ESTUDO PRÉVIO DA “EN103 – LIGAÇÃO DE VINHAIS / BRAGANÇA (IP4)”

ADITAMENTO AO ESTUDO DE IMPACTE AMBIENTAL

Março de 2022

Infraestruturas de Portugal, S.A.

Figura 4.27 – Áreas afetadas a recursos geológicos com direitos concedidos ou requeridos (adaptado de www.dgeg.pt)

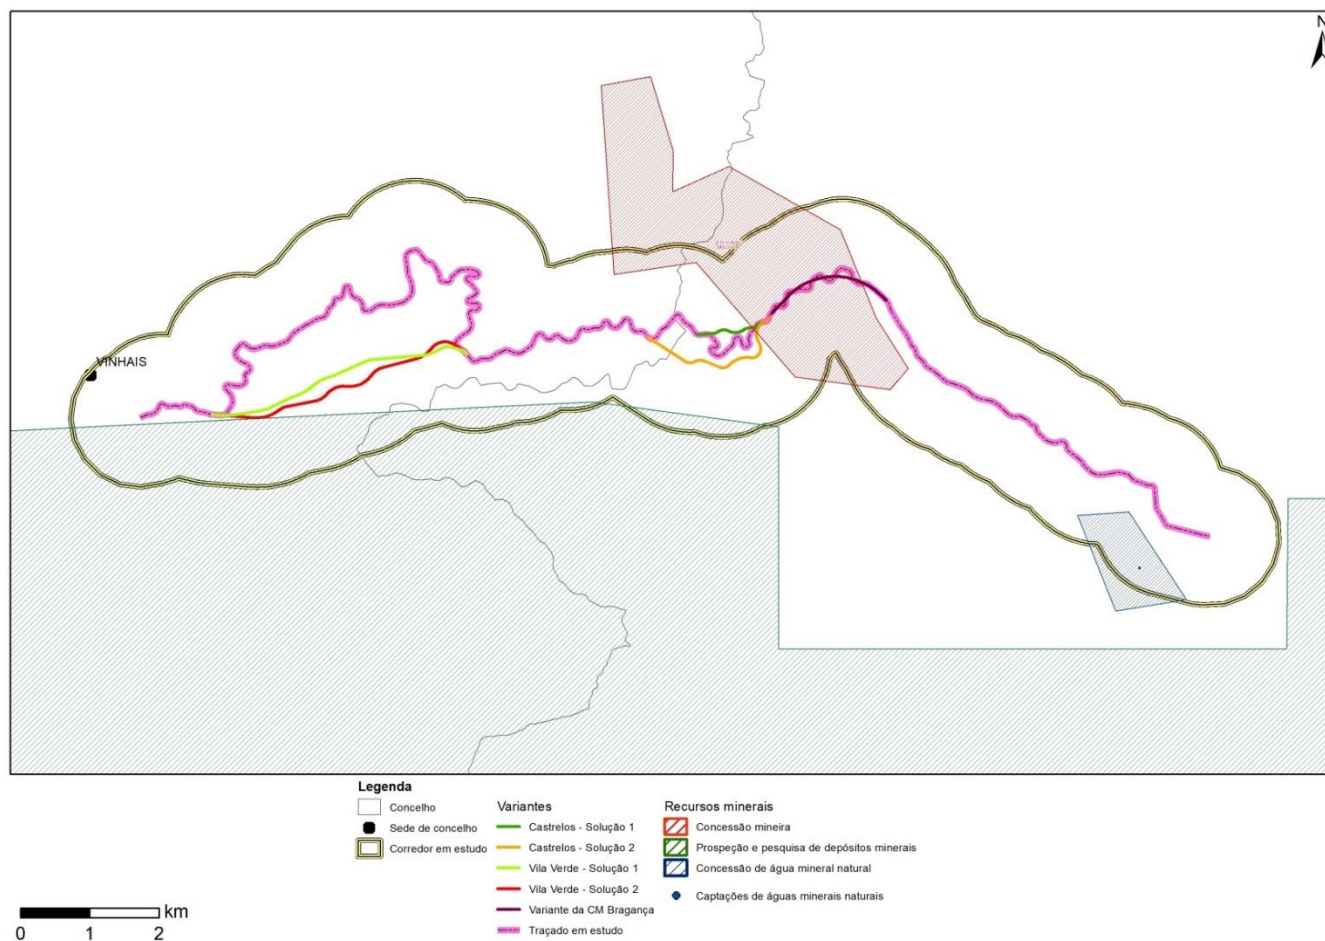
2.1.3. Reformular a caracterização de referência, a avaliação dos impactes ambientais e medidas de minimização relativa aos recursos geológicos tendo em conta a concessão hidromineral HM-80 denominada “Água Gostei” (com contrato de concessão de exploração da água mineral natural celebrado em 22/06/2020), que não foi considerada no EIA e apresentar em planta a área da concessão e os perímetros de proteção, caso estes já estejam delimitados.

De acordo com a informação disponibilizada no site da DGEG, em formato WMS, o corredor em estudo intersesta as seguintes áreas (Figura 4.27):

- Concessão mineira com o cadastro n.º MNC000046, denominada Sete Fontes, pertencente à Omya Comital Mineirais e Especialidades, SA, com vista à exploração de talco;
- Prospeção e pesquisa de depósitos minerais com o cadastro n.º MNPP00119, denominada Vinhais, pertencente à Minerália – Minas, geotécnica e Constrções, Lda. e destinada à exploração das substâncias Cr, Pb, Zn, Cu, Au, Ag, Pt, Ni, Co, outros;
- Concessão de água mineral natural com a denominação Água Gostei, n.º de cadastro HM0000080, cujo concessionário é a empresa Maravilha Decimal, Lda. e a situação é concedida. Importa ainda referir que na informação disponibilizada pela DGEG no seu site, o perímetro de proteção da captação aqui existente ainda se encontra por fixar.

Relativamente às três áreas acima referidas, importa referir que apenas a primeira é que abrange parcialmente o traçado da EN103 já existente, assim como algumas das variantes em estudo, designadamente as duas soluções de Castrelos e a proposta da Câmara Municipal de Bragança.

Tendo em conta que a área afeta à concessão de água mineral natural com a denominação Água Gostei não é intersetada pelo traçado em estudo, considera-se que não existem quaisquer impactes sobre a mesma e respetiva captação.

Figura 4.29 – Captações de água subterrânea privadas licenciadas na parte mais oeste do corredor em estudo (adaptado dos dados cedidos por APA / ARH Norte)

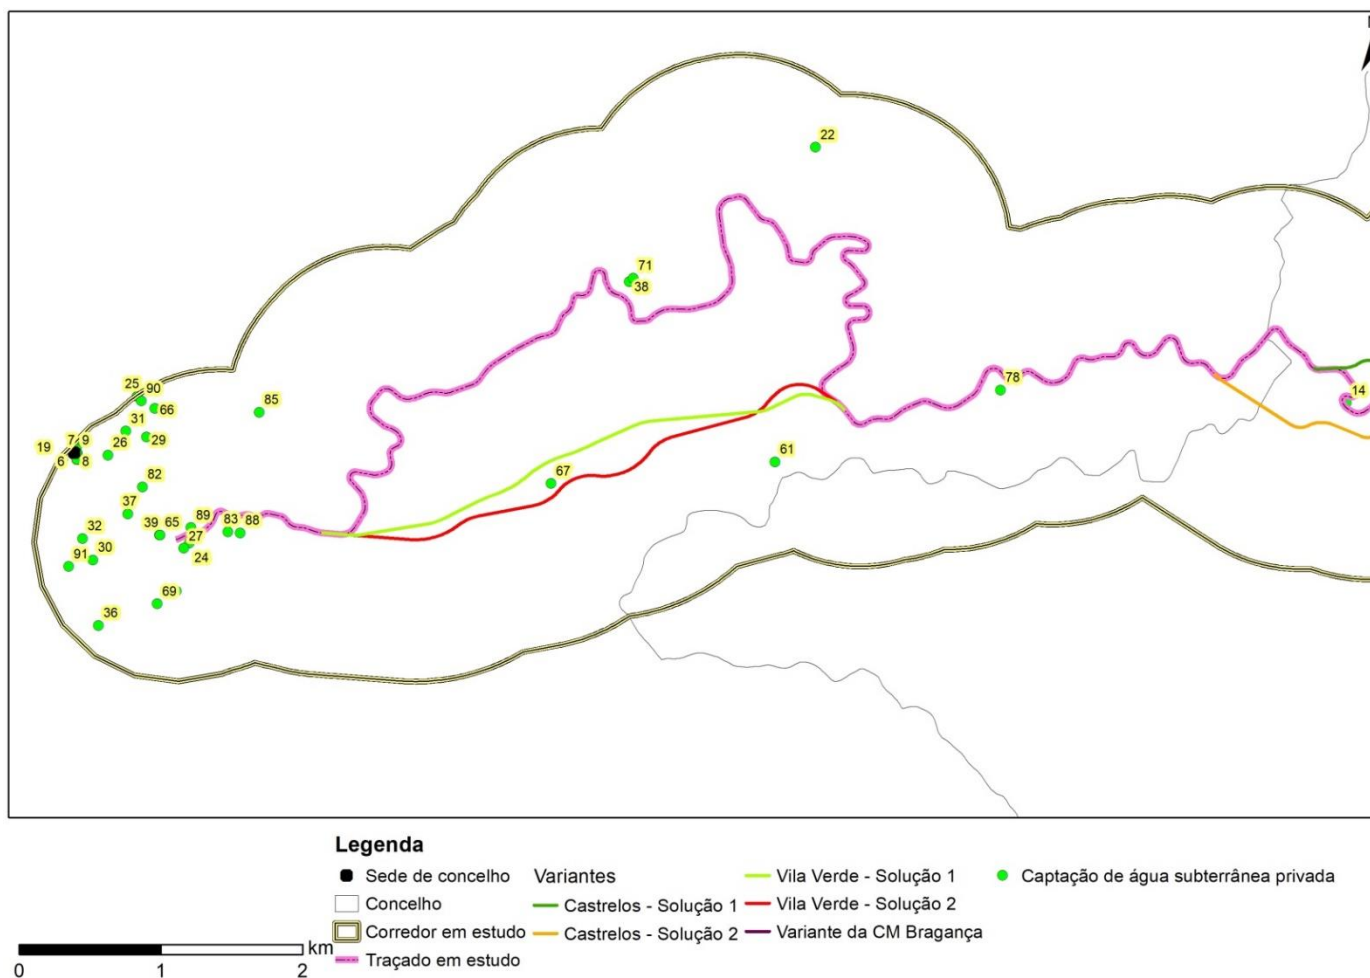
2.1.4. Renumerar o item “Hidrogeologia” inserindo-o no capítulo específico sobre recursos hídricos, este estudo responde adequadamente às especificações próprias deste Descritor.

Segundo os dados cedidos pela APA / ARH Norte, no corredor em estudo e área envolvente próxima, existem 91 captações privadas, sendo que algumas ficam muito próximas do troço a intervencionar, podendo existir distâncias inferiores a 30 metros (Quadro 4.9 e Figura 4.29 e Figura 4.30).

Quanto às captações situadas a menos de 20 metros do traçado, importa referir que são apenas três e correspondem às captações com os ID14, 64 e 54, situadas a cerca de 20 metros do traçado e correspondem todas a captações do tipo furo vertical, destinadas à rega.
